改善箇所説明図

改善の内容

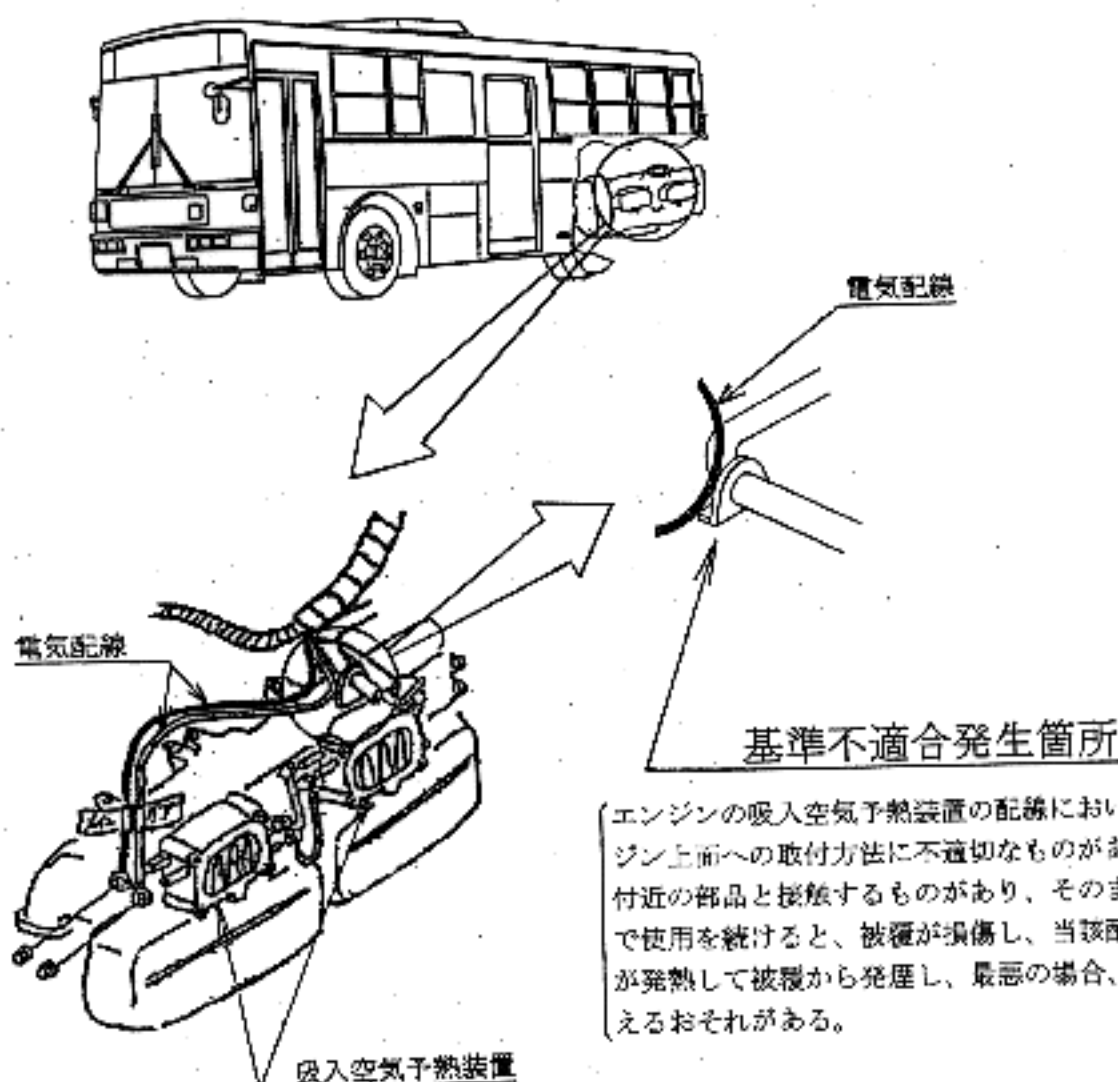
全車両、当該配線を点検し、被覆に損傷のないものはクランプを追加する。
 被覆に接触痕のあるものは、被覆を補修し保護カバー及びクランプを追加する。
 芯線に著しい短絡痕のあるものは、配線を良品と交換しクランプを追加する。
